**ООО «Грузовые автомобили-Группа ГАЗ»**

## **Конструктивные изменения автомобилей «Урал»**

**(выпуск 6)**

**Рис. 2.** Приемная труба топливного бака

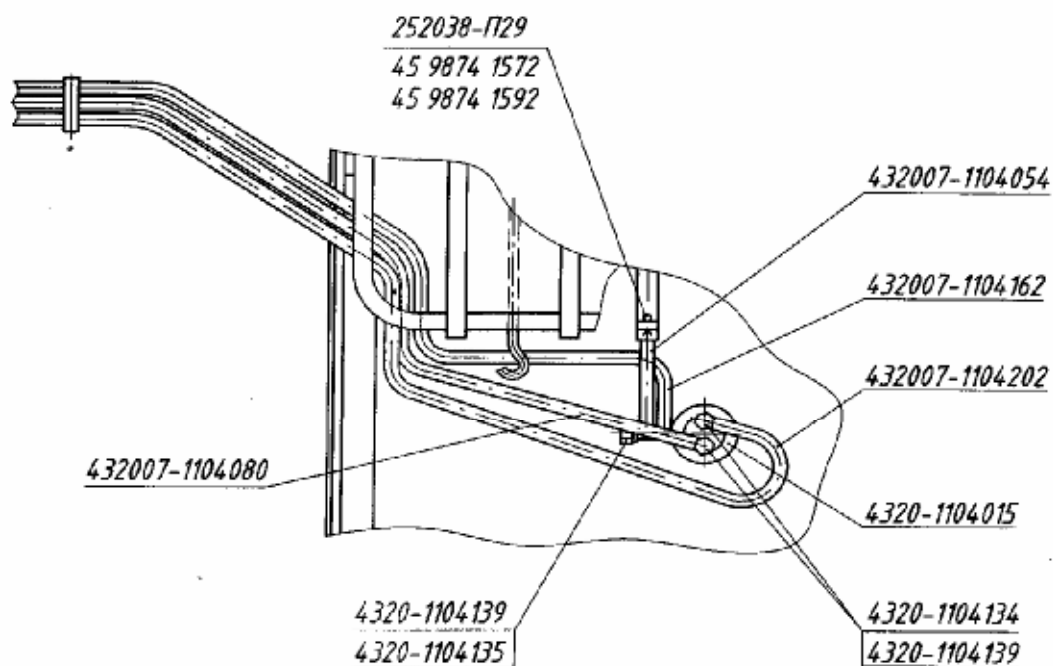
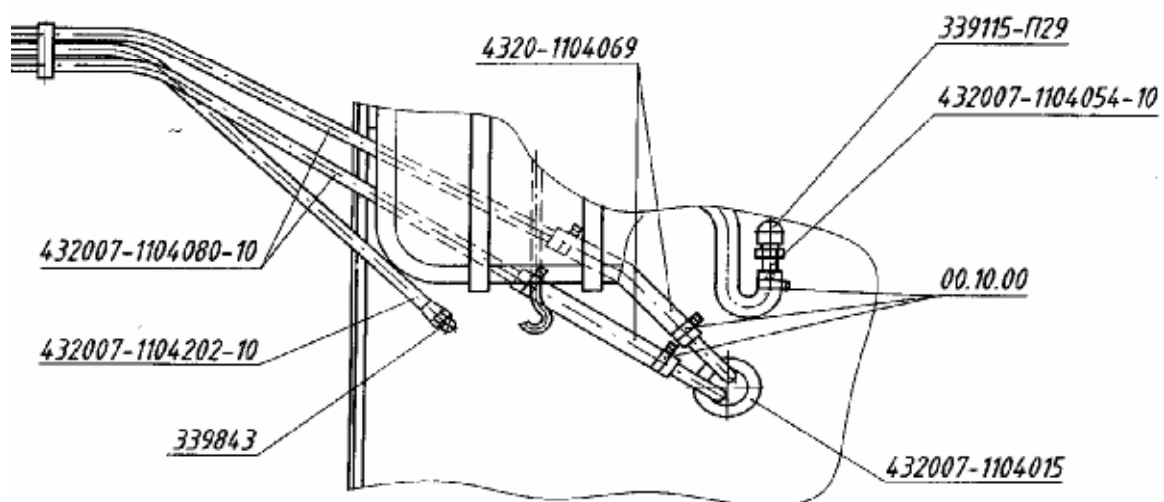
Для снижения трудоемкости и устранению течей топлива и в соответствии требованиям ОСТ 37.001.088-93 внедрена приемная труба топливного бака со штампованным фланцем.

Номенклатура деталей до и после изменения приведена в таблице 1 и на рис. 2.

**Рис. 3.** Сема унифицированной установки системы очистки воздуха двигателя.

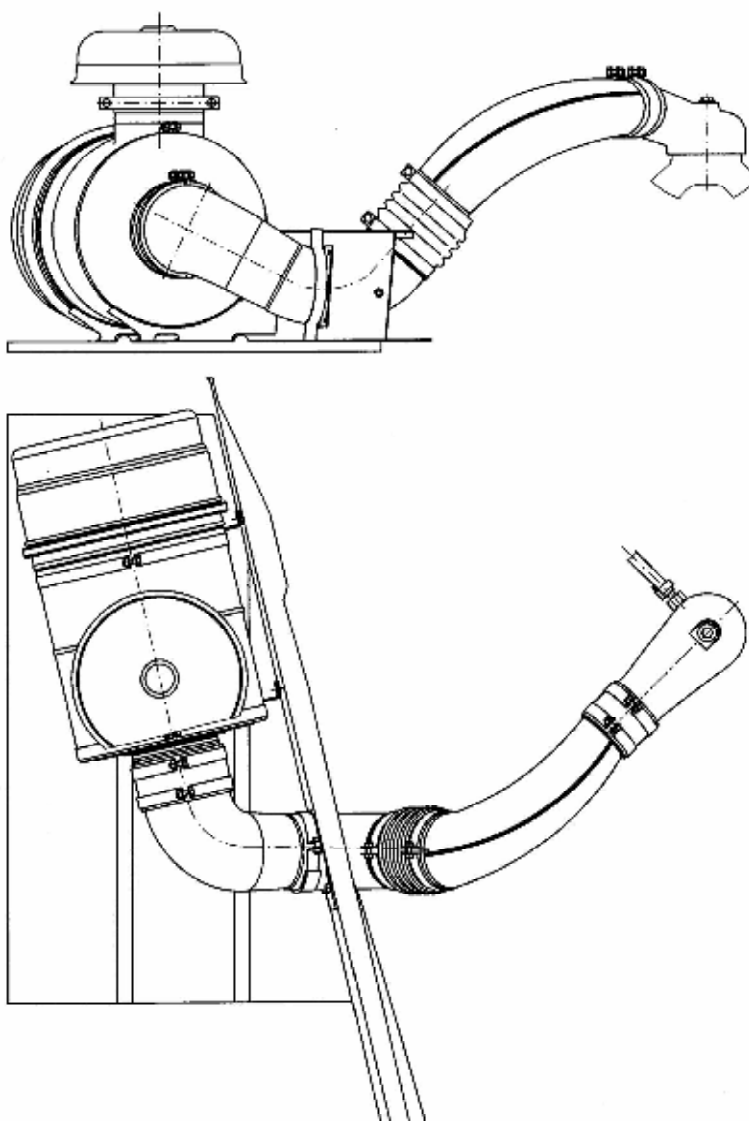
Ранее трубопровод, соединяющий воздушный фильтр с насадком, установленным на двигателе, проходил через переднюю панель кабины.

После проведения унификации трубопровод на всех автомобилях типа 6 х 6 и 4 х 4 с двигателями ЯМЗ-236, 238 и 236НЕ2-3 проходит через боковину капота (см. рис.3).

Рис. 4 Крепление РК.

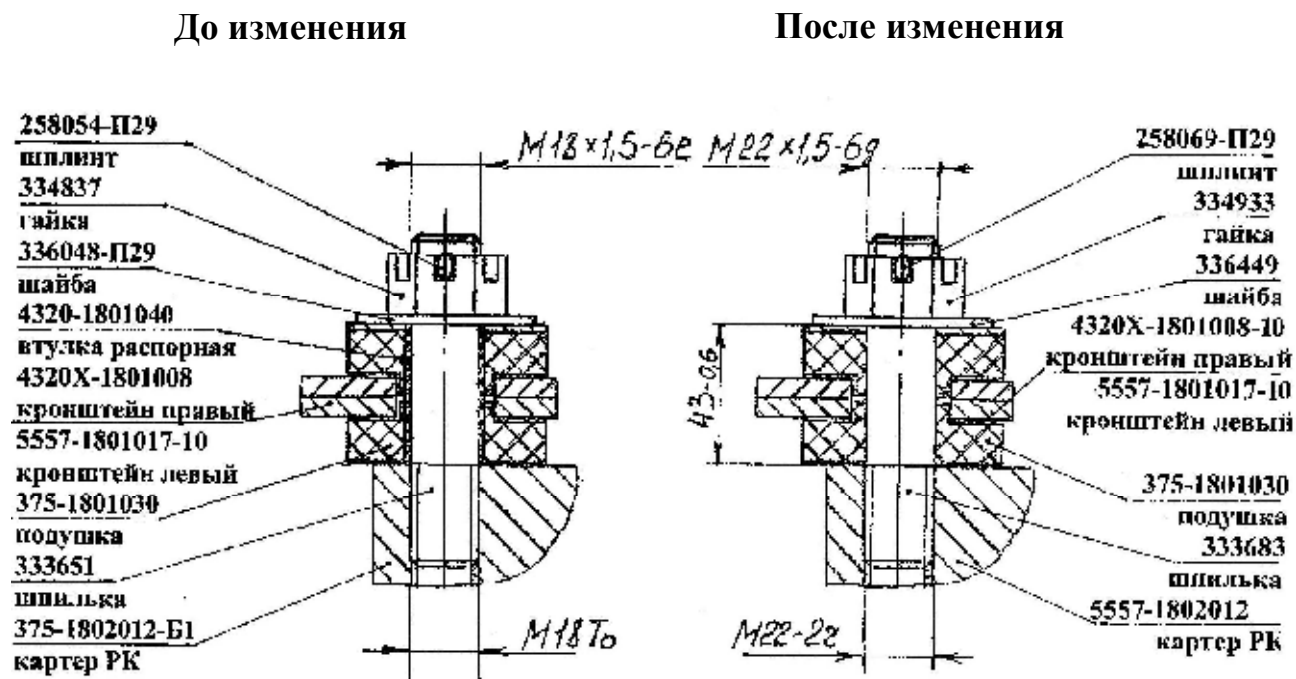
Для повышения надежности крепления раздаточной коробки (далее по тексту РК) на автомобилях Урал-4320 и Урал-5557 с 01.01.2003 года введена измененная подвеска РК с увеличенным диаметром шпилек.

Крепление РК на автомобиле должно осуществляться в соответствии с рис. 4. При монтаже следует обратить внимание на отсутствие в новой конструкции распорной втулки, в результате чего необходим контроль размера между плоскостью картера дет. 5557-1802012 и нижней поверхностью шайбы 336449 (рис.4)

**Рис. 5.** Общий вид карданного вала

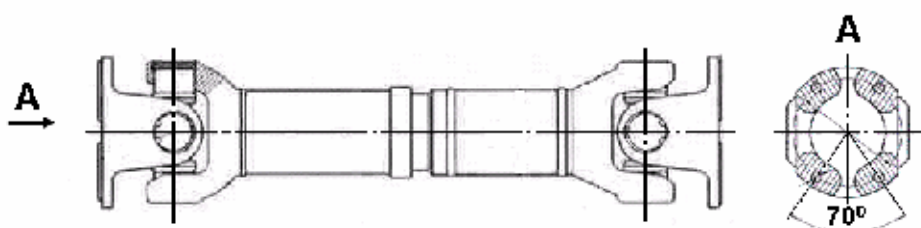
#### **Отличительные конструктивные особенности карданных валов:**

1. Противоизносные полимерные шайбы, встроенные в подшипники крестовин;
2. Шлицевое соединение с полимерным покрытием втулки типа «рисльсан» и шлицами вала, изготовленными методом холодного деформирования;
3. Уплотнение подвижного шлицевого соединения посредством телескопической защиты с полиуретановым кольцом, работающим по полимерному покрытию втулки;
4. Фланцы с торцевыми шлицами по ISO 12667.

При применении указанных карданных валов с торцевыми шлицами изменяются фланцы редукторов главной передачи и раздаточной коробки, промежуточной опоры и барабана ручного тормоза на **55571-3507050**, соответственно изменяются номенклатурные номера мостов, редукторов главной передачи, раздаточных коробок, промежуточной опоры (см. таблицы 5,6,7,8).

Рис.6.

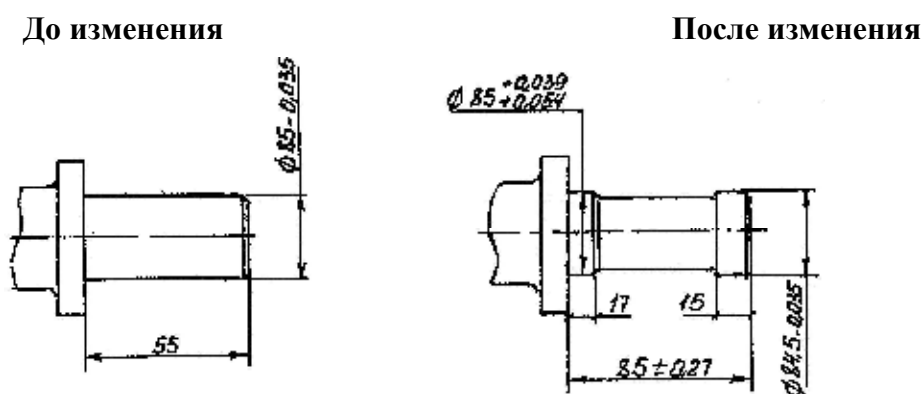
2. Увеличен диаметр шпилек крепления рычага и крышки поворотного кулака с M16 на M18 (соответственно изменился номер втулок – было: 375-2304082, стало: 5557-2304082);

3. Увеличен класс прочности шпилек крепления фланца шаровой опоры к кожуху полуоси с 8.8 до 10.9, класс прочности гайки с 6 до 10 и соответственно увеличился момент затяжки гаек крепления шаровых опор к кожуху полуоси с 16-20 кгс.м до 28-32 кгс.м.

5. В связи с введением прессовой посадки фланца шаровой опоры в кожух полуоси изменились длина (была 55 мм, стало 85 мм) и диаметр шейки шаровой опоры, изменился диаметр отверстия в кожухах полуоси (см. рис.6).

Основные отличия усиленного и серийного редукторов.

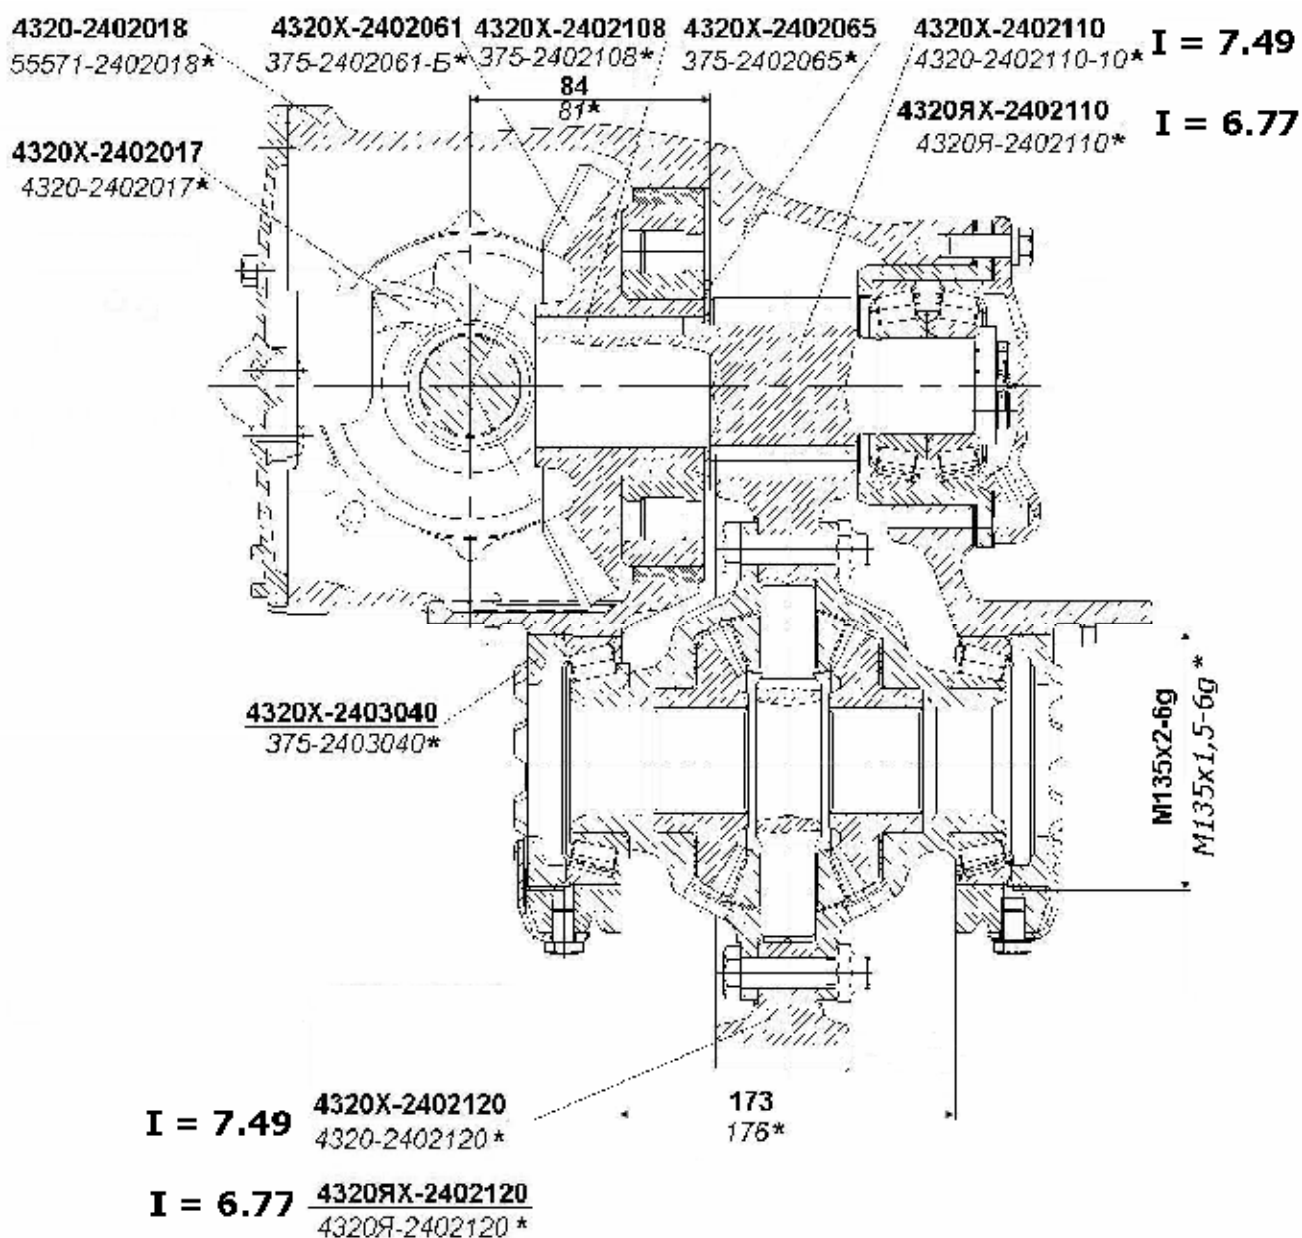
Для повышения надежности и долговечности главных передач мостов, с октября 2004 года на автомобили «Урал» устанавливаются **усиленные редуктора** с оптимизированным зубом конических и цилиндрических шестерен. При этом несколько изменились передаточные отношения:

5	Шестерня ведомая коническая	375-2402061-Б  (24 зуба)	4320Х-2402061  (22 зуба)	3. <i>Изменилось</i> количество зубьев : - на ведущей шестерне <i>увеличилось</i> с 11 до <b>12</b> ; - на ведомой шестерне <i>уменьшилось</i> с 24 до <b>22</b>
6	Шестерня ведущая цилиндрическая	<b>I=6.7</b> (15 зуб.) 4320Я-2402110  <b>I=7.32</b> (14 зуб.) 4320-2402110-10	<b>I=6.77</b> (13 зуб.) 4320ЯХ-2402110  <b>I=7.49</b> (12 зуб.) 4320Х-2402110	1. Изменена геометрия зуба $\alpha = 25^\circ$ вместо ( $20^\circ$ ) $h_a = 1$ вместо (0,8) 2. Внедрен более <i>прочный</i> материал: <i>12Х2Н4А</i> , вместо 18ХГТ.
7	Шестерня ведомая цилиндрическая	<b>I=6.7</b> (46 зуб.) 4320Я-2402120  <b>I=7.32</b> (47 зуб.) 4320-2402120	<b>I=6.77</b> (48 зуб.) 4320ЯХ-2402120  <b>I=7.49</b> (49 зуб.) 4320Х-2402120	
8	Крышка заднего подшипника заднего моста	375-2402048-А	4322-2402048	Изменена геометрия (форма) крышки: <i>плоская</i> вместо колпака

**Рис. 9.** Дифференциал межколесный заднего моста с принудительной блокировкой

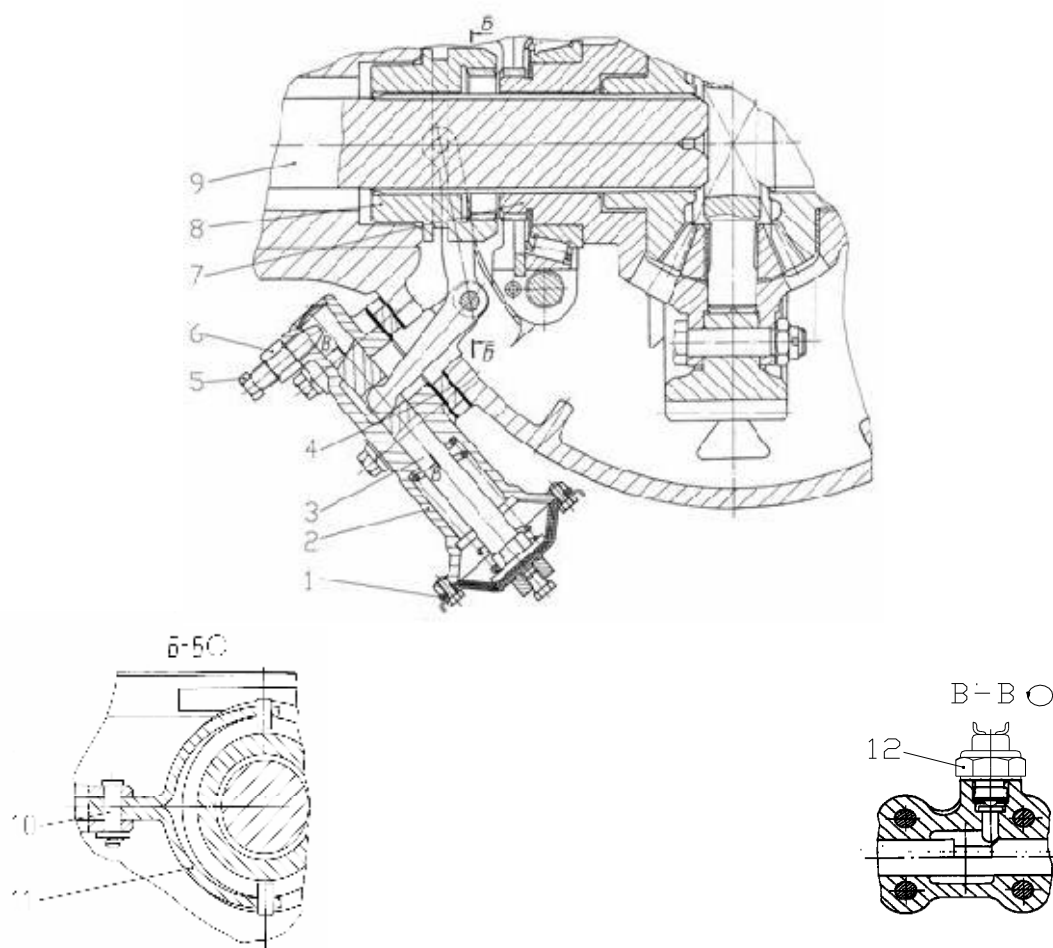
Блокировка осуществляется посредством шлицевого венца, выполненного на торце левой чашки 7 (рис.9) и шлицевой муфты 8, установленной на шлицах левой полуоси 9.

Рис. 10 Редуктор с межосевым дифференциалом.

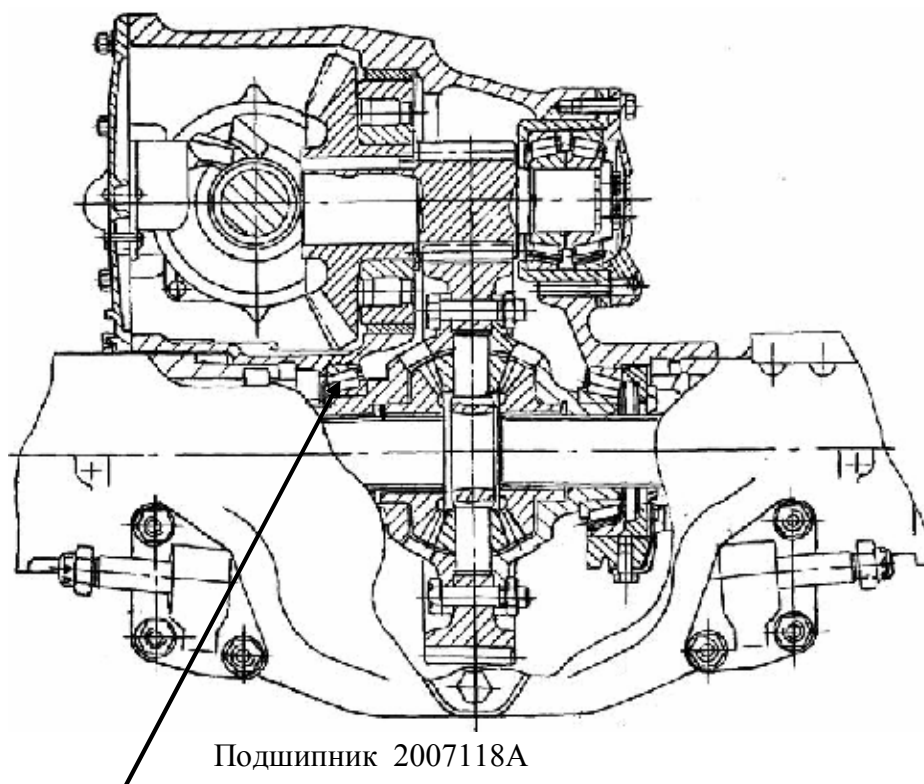
С июня 2005 года, на все автомобили, имеющие блокировку межколесного дифференциала, вместо подшипника дифференциала **2007118К1** устанавливается подшипник роликовый конический **2007118А** (см. рис 10). **Подшипники в сборе взаимозаменяемы**, но при сборке редуктора необходимо исключить перепутывание наружной и внутренней обойм подшипников.

**Внимание!** Сборка редуктора с запрессованными наружными кольцами подшипника 2007118К1 и дифференциала редуктора с внутренними кольцами подшипника 2007118А (и наоборот) **недопустима**.

Рис. 11 Крепление уха передней рессоры

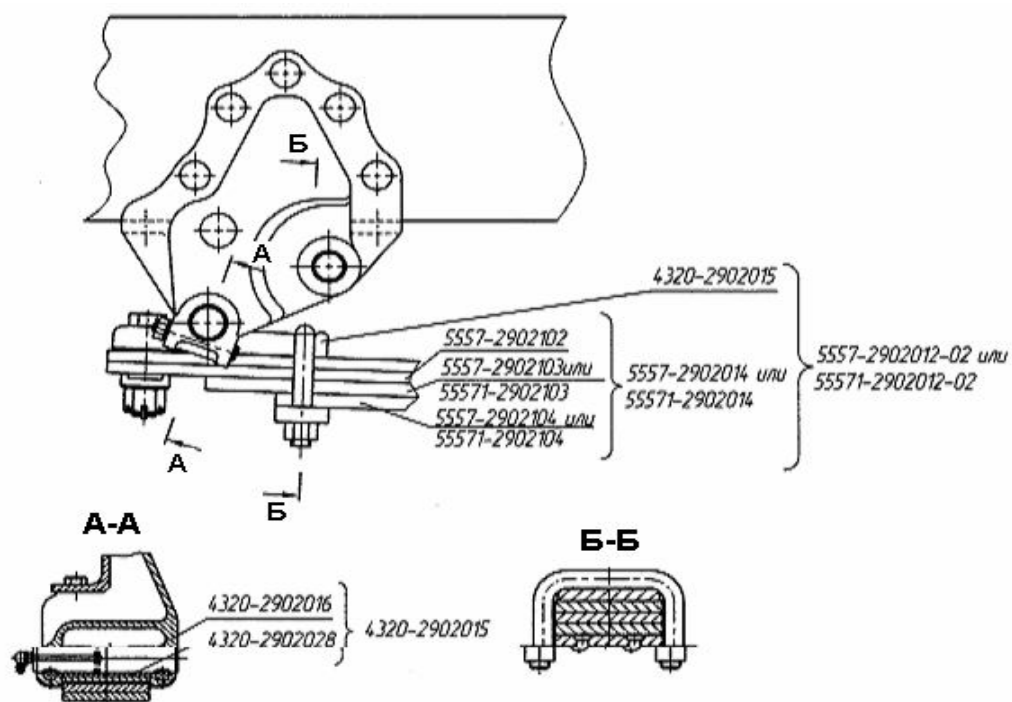
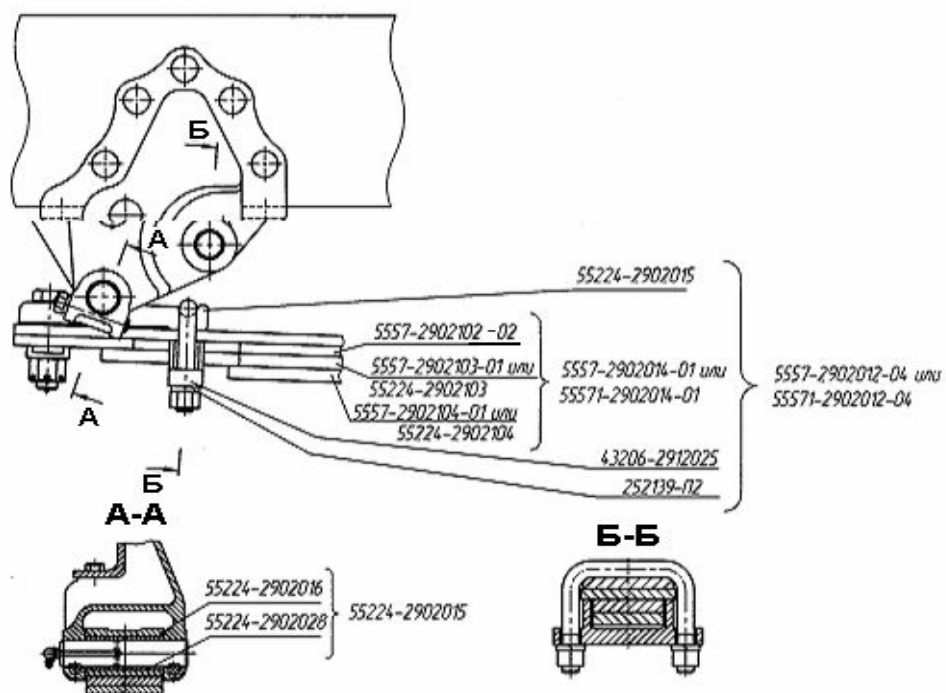
С февраля 2003г. на всех автомобилях «Урал» типа 6х6 и 4х4 внедрено улучшенное крепление ушков передних рессор, в связи с чем, изменилось ушко передней рессоры, втулка ушка передней рессоры, листы № 2,3 и 4 передних рессор, появились накладка ушка и пружинные шайбы. Соответственно, изменились и номера рессор, листов рессор, втулок ушков, ушков передних рессор (см. рис. 11.). Ранее гайки стремянок ушка после затяжки моментом до 5 кгс·м (50 Н·м) отворачивались на 1,5-2 оборота, в новой конструкции эти гайки затягиваются моментом 18-22 кгс·м (180-220 Н·м).

1. Установка передних рессор в сборе с ушками 5557-2902012-04 и 55571-2902012-04 взамен старых рессор 5557-2902012 и 55571-2902012 соответственно.
2. Рессоры без ушков 5557-2902014-01 и 55571-2902014-01 возможно установить взамен старых 5557-2902014 и 55571-2902014 только при условии применения новых деталей крепления: ушка с втулкой 55224-2902015 и накладки 43206-2912025.

5. При замене листов №2, 3 в рессоре 5557-2902012 допускается использовать листы 5557-2902102-01 и 5557-2902103-01 от новых рессор, а для рессоры 55571-2902012 допускается в том же случае использовать листы 5557-2902102-01 и 55224-2902103. При необходимости поменять лист №4 можно использовать лист 5557-2902104-01 для рессор 5557-2902012 и лист 55224-2902104 для рессор 55571-2902012, но в этом случае необходимо в обязательном порядке установить на рессору новые листы №2 и 3, а так же, новое ушко 55224-2902015 с накладкой 43206-2912025. В этом случае под гайки стремянки ушка установить две пружинные шайбы 252139-П2 (16.ОТ). Момент затяжки гаек стремянки ушка 18-22 кгс·м (180-220 Н·м), при этом нужно сначала затянуть гайку на одной ветви стремянки моментом 10-14 кгс·м, затем затянуть другую гайку моментом 18-22 кгс·м и дотянуть первую гайку тем же моментом. Листы новых рессор №1 и №5-11 взаимозаменяемы со старыми без ограничений.

**Рис. 12.** Балансир задней подвески

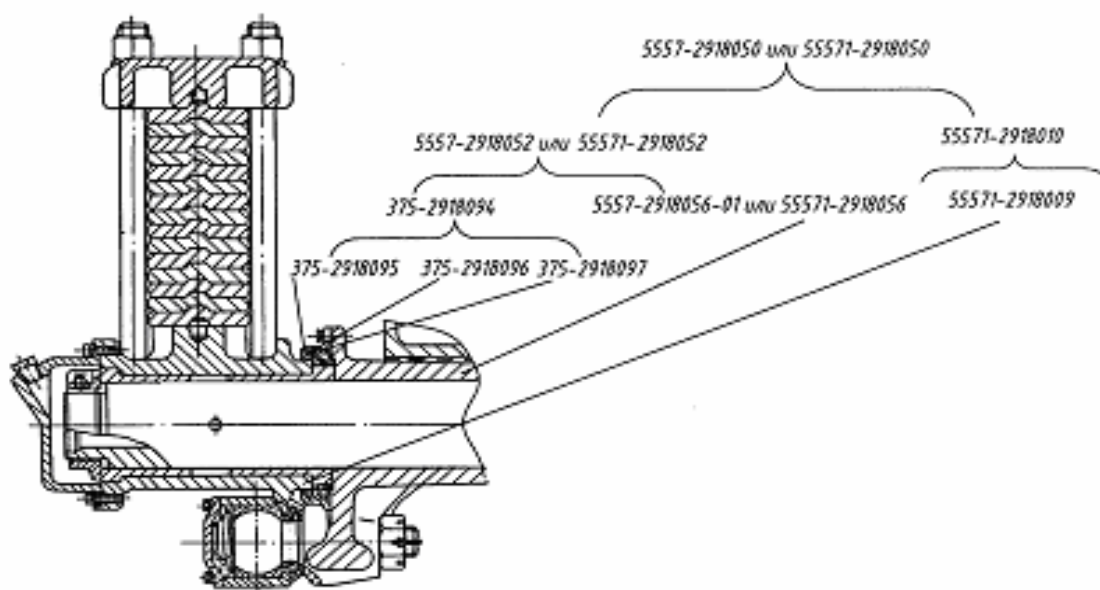
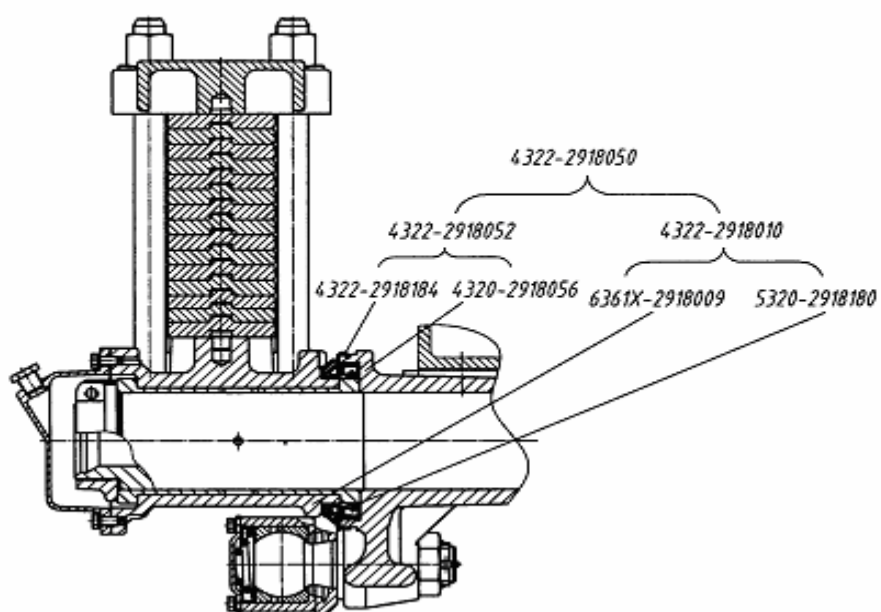
В связи с этим изменены и другие детали балансирующей подвески (см. табл. 17 и рис.12): кронштейны оси, балансир. При ремонте и замене деталей и узлов возможны следующие варианты установки старых и новых компонентов:
